**ПАСПОРТ ДОСТУПНОСТИ
объекта социальной инфраструктуры (ОСИ)
№ 109**

**Муниципальное автономное учреждение
дополнительного образования «Спортивная
школа олимпийского резерва № 10 имени Г. Н.
Манжуева» г. Улан-Удэ**

**АКТ ОБСЛЕДОВАНИЯ
объекта социальной инфраструктуры
К ПАСПОРТУ ДОСТУПНОСТИ ОСИ
№ 109**

I. Результаты обследования:
1. Территории, прилегающей к зданию (участка)

Фото 2 (3)

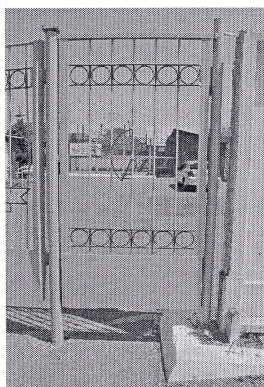
Ширина калитки 0,90 м, бордюр, выступающий в проход калитки, сужает проход до 0,70 м К Ширина калитки должна быть не менее 0,90 м (п.6.2.4 <u>СП 59.13330.2020</u>) Рекомендуется устранить бордюрный камень при входе в калитку	Текущий ремонт
						Ровное асфальтовое покрытие при входе в калитку и в ворота Все Покрытие проехожей части пешеходных дорожек, тротуаров, съездов, пандусов и лестниц должно быть из твердых материалов, ровным, не создающим вибрацию при движении по нему. Их поверхность должна обеспечивать продольный коэффициент сцепления 0,6–0,75 кН/кН, в условиях сырой погоды и отрицательных температур – не менее 0,4 кН/кН.	Не нуждается

Фото 7 (1)

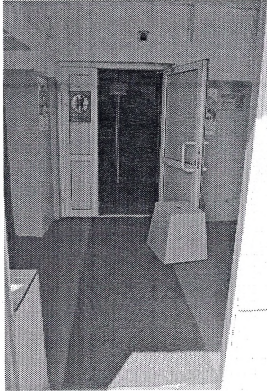
ширину в свету не менее 0,9 м. При двухстворчатых входных дверях ширина одной створки должна быть 0,9 м. Следует применять двери, обеспечивающие задержку автоматического закрывания дверей продолжительностью не менее 5 с. (п. 6.1.5 СП 59.13330.2020)	
				Высота дверного порога 0,12 м	К, О, С.	Дверные проемы не должны иметь порогов и перепадов высот пола. При необходимости устройства порогов (при входе в жилой дом, общежитие, дом-интернат, выходе на балкон, лоджию и т. п.) их высота или перепад высот не должны превышать 0,014 м. (п. 6.2.4 СП 59.13330.2020)	Текущий ремонт
				Дверные ручки нормативные – П-образной формы	Все	В общественных зданиях следует применять дверные ручки, запоры, задвижки и другие приборы открывания и закрывания дверей, которые должны иметь форму, позволяющую инвалиду управлять ими одной рукой и не требующую применения слишком больших усилий или значительных поворотов руки в запястье. Целесообразно ориентироваться на применение легко управляемых приборов и механизмов, а также С- и П-образных ручек (п. 6.4.3 СП 59.13330.2020)	Не нуждается

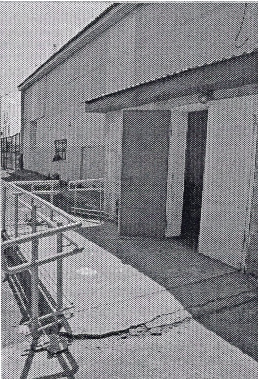
Фото 10.1 (4)	Контрастные полотна дверей на путях эвакуации	Все	Полотно двери на путях эвакуации должно иметь цвет, который с учетом характера поверхности, освещенности при применении аварийного освещения и пр. будет обеспечивать контраст не менее 0,7 (70 %) относительно цвета стены (п. 6.2.23 СП 59.13330.2020)	Не нуждается
				Ручки на дверях эвакуационного выхода не контрастные Отсутствует дверная ручка на внешней двери	С	Следует использовать контрастные сочетания цветов в применяемом оборудовании (дверь – стена, ручка; санитарный прибор – пол, стена; стена – выключатели, средства визуальной информации и т. п.). Значение коэффициента контрастности K_k должно обеспечиваться не менее 40 %, для информации о потенциальной опасности относительно поверхности, на	Текущий ремонт

которую информация нанесена, – не менее 70 % (п. 6.4.1 СП 59.13330.2020).	
			 Фото 10.1 (11)	На дверях эвакуационного выхода ручки П-образные	Все	В общественных зданиях следует применять дверные ручки, запоры, задвижки и другие приборы открывания и закрывания дверей, которые должны иметь форму, позволяющую инвалиду управлять ими одной рукой и не требующую применения слишком больших усилий или значительных поворотов руки в запястье. Целесообразно ориентироваться на применение легко управляемых приборов и механизмов, а также С- и П-образных ручек (п. 6.4.3 СП 59.13330.2020)	Не нуждается
			 Фото 10.1 (9)	Поверхность пандуса на эвакуационном выходе не выделена контрастно относительно прилегающих поверхностей	К, С	Поверхность пандуса должна быть нескользкой, выделена цветом или текстурой, контрастной относительно прилегающей поверхности. В местах изменения уклонов необходимо устанавливать искусственное освещение не менее 100 лк на уровне поверхности пешеходного пути (п. 5.1.17 СП 59.13330.2020)	Текущий ремонт

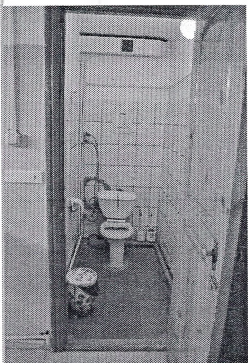
5.1	Туалетные комнаты, (мужская и женская блоки) однотипные	Есть	12.1, 12.2, 12.3	Папка № 12  Фото 12 (2)	Отсутствуют нормативные информирующие обозначения женской туалетной комнаты, продублированные рельефными знаками со стороны дверной ручки Таблички расположены высоко на полотнах дверей	Все	У дверей блоков санитарно-бытовых помещений, включающих в себя доступные кабины (уборных, душевых, ванн и т. п.), и универсальной кабины уборной следует предусматривать со стороны ручки информационные таблички помещений (выполненные рельефно-графическим и рельефно- точечным способом), расположенные на высоте от 1,2 до 1,6 м от уровня пола и на расстоянии 0,1–0,5 м от края двери (п. 6.3.6 СП 59.13330.2020) Для доступности объекта туалетная комната должна быть оборудована знаком обозначения женского общественного туалета (приложение Г, рисунок Г. 6) (п. 4.3.8.2 ГОСТ Р 52131–2019 Средства отображения информации знаковые для инвалидов. Технические требования	Текущий ремонт

Фото 12 (7)	Отсутствуют нормативные информирующие обозначения мужской туалетной комнаты, продублированные рельефными знаками со стороны дверной ручки Таблички расположены на полотнах дверей высоко	Все	У дверей блоков санитарно-бытовых помещений, включающих в себя доступные кабины (уборных, душевых, ванн и т. п.), и универсальной кабины уборной следует предусматривать со стороны ручки информационные таблички помещений (выполненные рельефно-графическим и рельефно-точечным способом), расположенные на высоте от 1,2 до 1,6 м от уровня пола и на расстоянии 0,1–0,5 м от края двери (п. 6.3.6 СП 59.13330.2020) Для доступности объекта туалетная комната должна быть оборудована знаком обозначения мужского общественного туалета (приложение Г, рисунок Г. 5 (п. 4.3.8.2 ГОСТ Р 52131–2019 Средства отображения информации знаковые для инвалидов. Технические требования 	Текущий ремонт
				 Фото 12 (6)	Отсутствует нормативное информирующее обозначение туалетной комнаты со стороны дверной ручки, продублированное рельефными знаками Отсутствует знак обозначения отдельной кабины туалета для одного посетителя	Все	У дверей блоков санитарно-бытовых помещений, включающих в себя доступные кабины (уборных, душевых, ванн и т. П.), и универсальной кабины уборной следует предусматривать со стороны ручки информационные таблички помещений (выполненные рельефно-графическим и рельефно-точечным способом), расположенные на высоте от 1,2 до 1,6 м от уровня пола и на расстоянии 0,1–0,5 м от края двери (п. 6.3.6 	Текущий ремонт

СП 59.13330.2020)	
						Для доступности объекта туалет должен быть оборудован знаком обозначения обособленного туалета для одного посетителя Рекомендуется размещение специализированных знаков обозначения доступности туалетных комнат и направления движения к ним согласно п. 4.3.8.2 ГОСТ Р 52131–2019 Средства отображения информации знаковые для инвалидов. Технические требования	
			Отсутствуют универсальные доступные туалетные кабинки в туалетных комнатах, размеры туалетных комнат до 1,0*1,70 м	К		Кабины в санитарно-бытовых помещениях должны иметь размеры в плане в соответствии с таблицей 6.1. В кабине сбоку от унитаза следует предусматривать пространство рядом с унитазом шириной не менее 0,8 м для размещения кресла-коляски, а также крючки для одежды, костылей и других принадлежностей. В кабине должно быть свободное пространство диаметром 1,4 м для разворота кресла-коляски. Двери должны открываться наружу (п. 6.3.3 СП 59.13330.2020) Примечание – Размеры доступных и универсальных (специализированных) кабин могут изменяться в зависимости от расстановки и габаритов применяемого оборудования.	Капитальный ремонт

**I. Результаты обследования:
6. Системы информации на объекте**

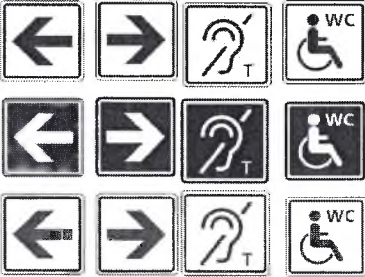
6.1	Визуальные средства	есть	-	Папка № 15  Фото 15 (1)	При входе на территорию отсутствует информационный навигатор расположения основных зон для клиентов	Все	План объекта должен быть расположен на видном месте напротив входа в здание/сооружение, территорию объекта (для крупных объектов). На плане должно быть показано расположение доступных для инвалидов путей движения, сервисов и т. п. - Буквы и цифры знаков должны иметь отношение ширины к высоте от 3:5 до 1:1, а отношение штрихов к их высоте – от 1:5 до 1:10. - Буквы и цифры знаков должны иметь размеры, соответствующие полю зрения с учетом расстояния до наблюдателя, - Высота прописных букв надписей на указателях, укрепленных на высоте более 2 м. (от уровня пола помещения до нижней кромки указателя), должна быть не менее 7,5 см, - Буквы и цифры должны быть рельефными (высотой не менее 0,8 мм) - Шрифт и символы должны быть контрастными: либо светлыми на темном фоне, либо темными на светлом фоне (не	Текущий ремонт

менее 70%), - Информация, выполненная шрифтом Брайля, должна всегда располагаться под надписью, - Нельзя использовать шрифт курсивом, - Рекомендуется применять шрифты Sans-Serif, Arial, Verdana и т. п. Информационный указатель, размещаемый на стене, должен включать: - пиктограмму помещения (выполненную рельефным способом); - наименование помещения (выполненное рельефным шрифтом); - при необходимости наименование помещения на национальном или иностранном языке (выполненное рельефным шрифтом); - наименование помещения, выполненное шрифтом Брайля, должно соответствовать требованиям ГОСТ Р 51671, ГОСТ Р 51264, а также учитывать требования СП 1.13.130. Рекомендуем установить мнемосхему с правой стороны по ходу движения на расстоянии 2 м от входа на территорию объекта на высоте от 1,2 до 1,6 м от пола, с целью обеспечения навигации инвалидов по зрению для однозначной идентификации объекта, получения информации о размещении и назначении функциональных элементов, об характере предоставляемых услуг, надежной ориентации в пространстве, своевременного предупреждения об опасности в экстремальных ситуациях, расположении путей эвакуации и т. п. Следует учитывать принципы универсального дизайна и обеспечивать необходимой информацией широкий
